KLANKBORDGROEP - BESPROKEN SCENARIO'S

BESTAANDE SITUATIE

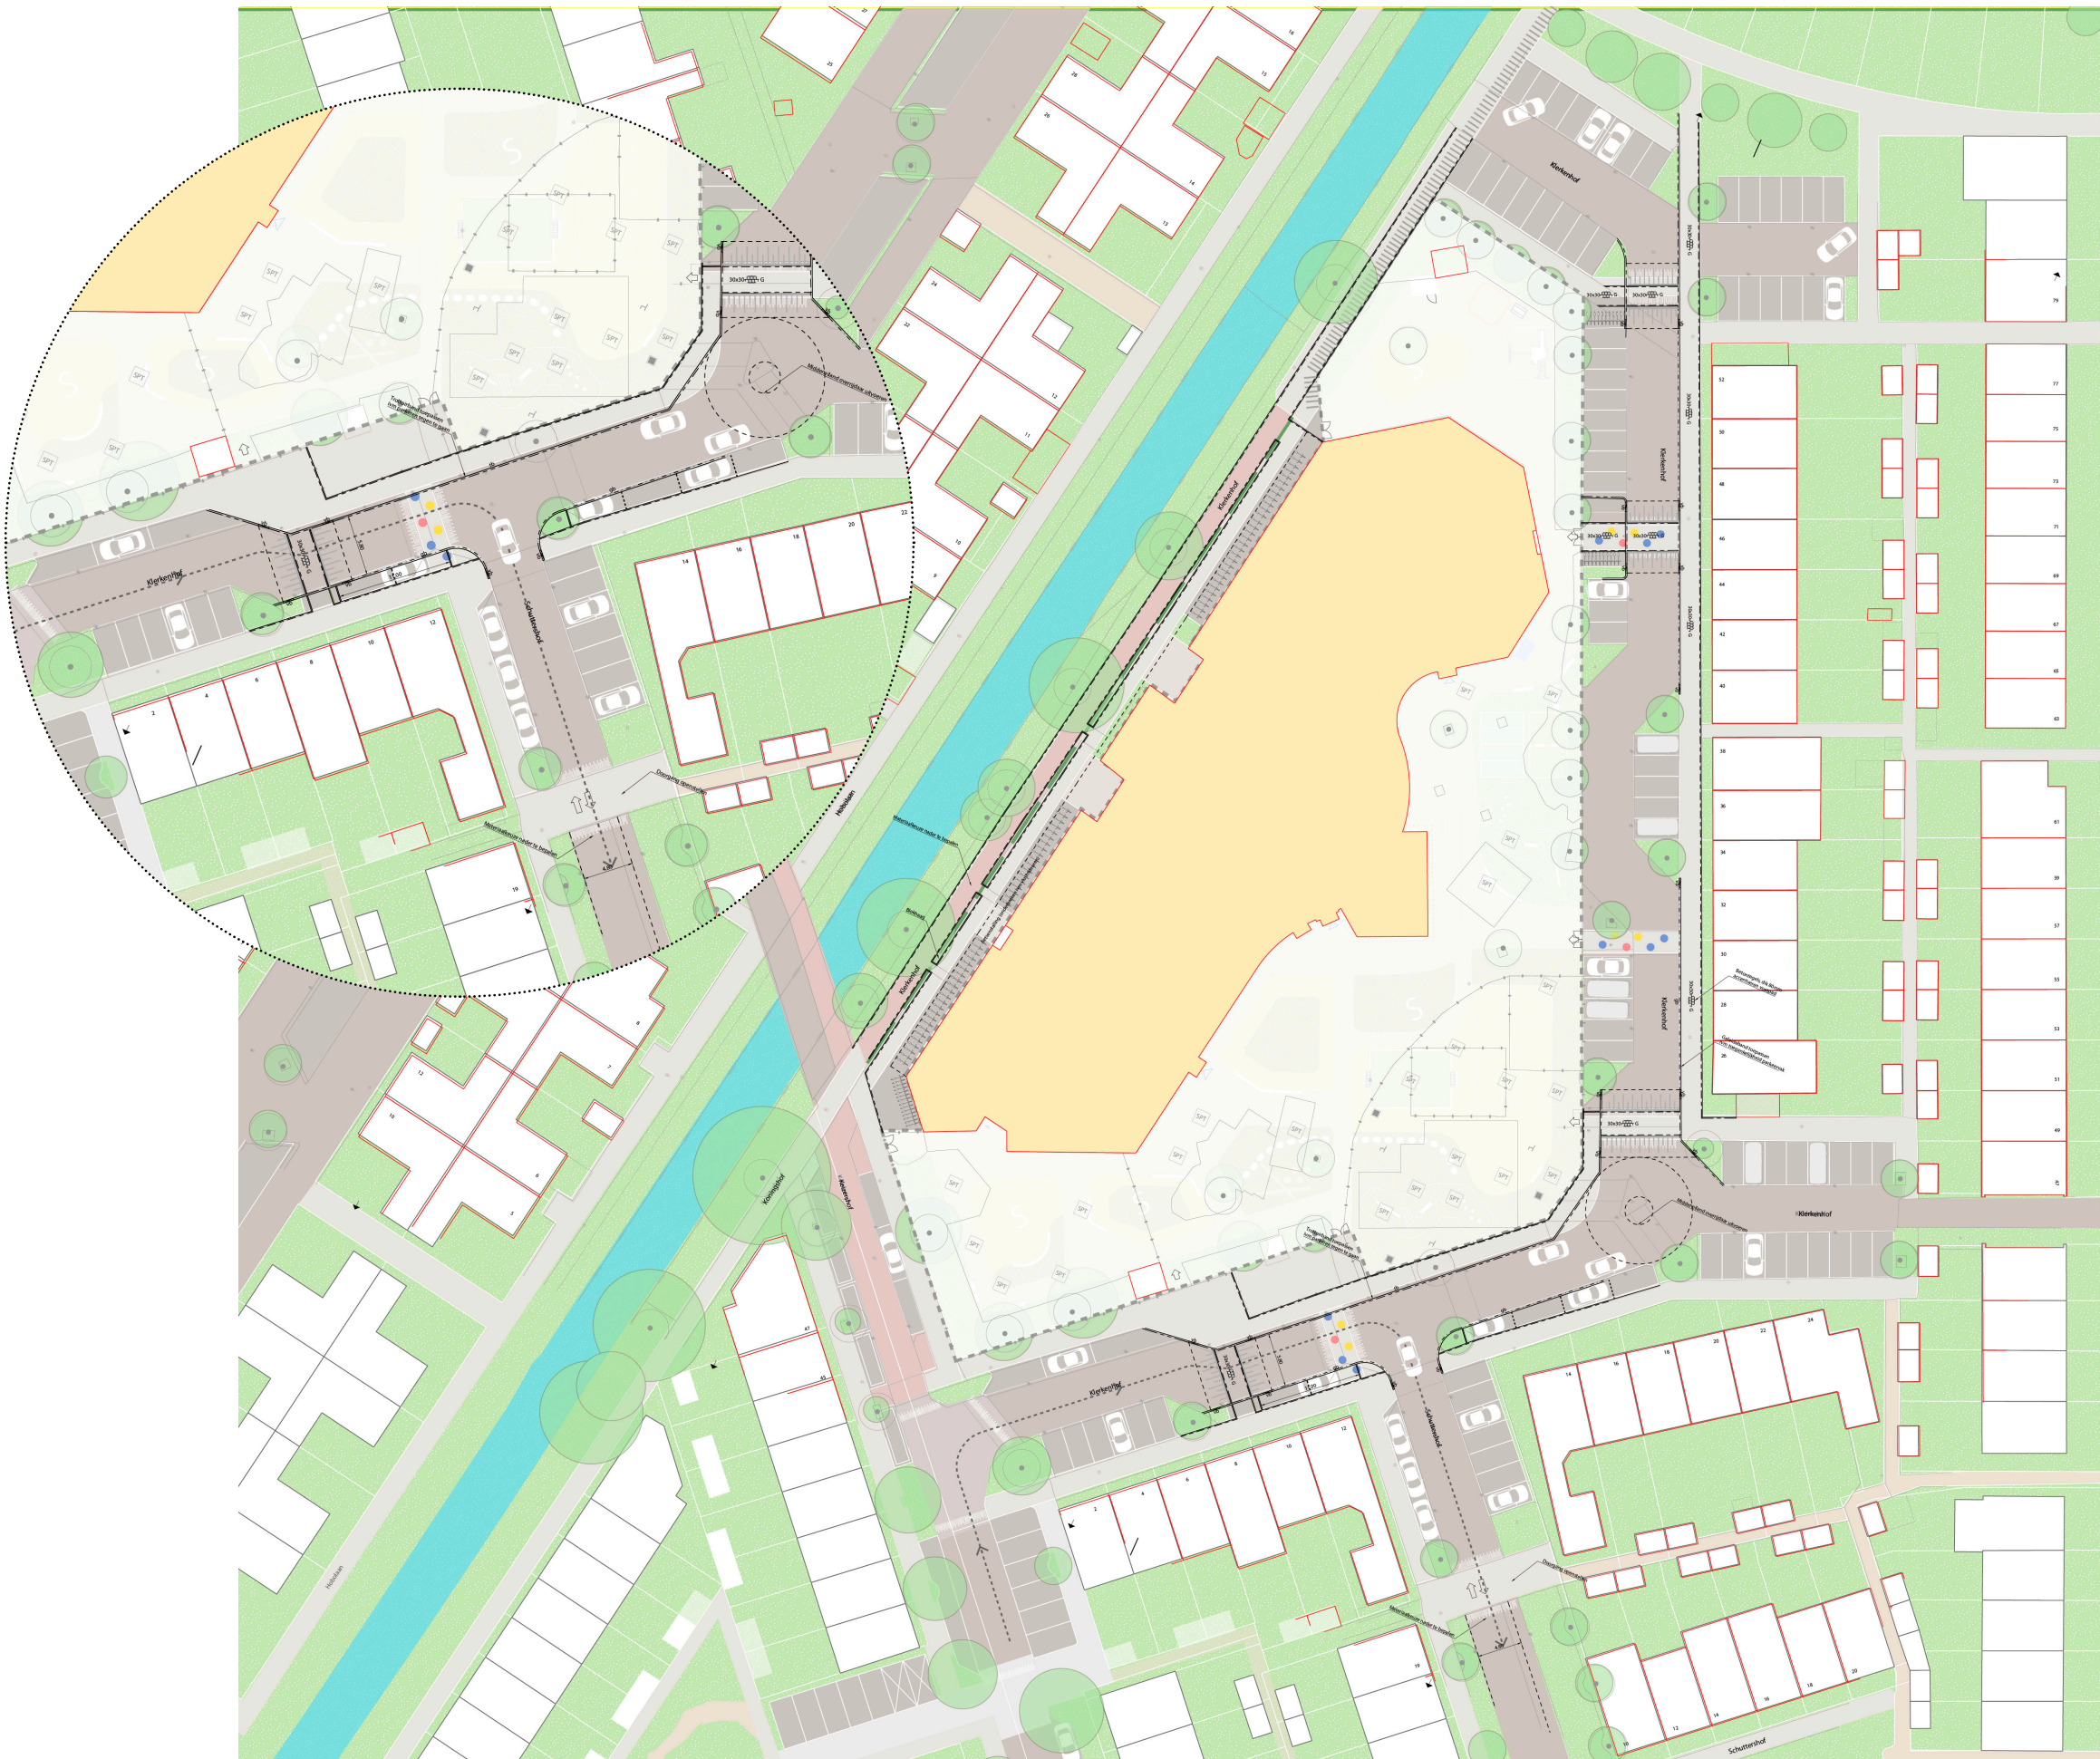
Hekjes chicane?

Voldoende ruimte om te keren

Grotendeels leeg

Parkeren op de stoep tijdens halen en brengen

Oversteek met voetstapjes

Snelle elektrische (bak) fietsers

Alleen bewoners

Belangrijke oversteekplaats en let op fietsers

Parkeren in de bocht

Schoolzone - Julie palen

Slechte zichtbaarheid in de bocht door het aanwezige groenvak

Kan voor betere doorstroming

- Overlast;
- te smalle wegen.
- ouders parkeren op de rijbaan.
- conflict situaties tussen verkeersdeelnemers.
- geen Kiss&ride of haal en breng strook
- veiligheid van de voetganger.
- Gemeente kan meer handhaven?
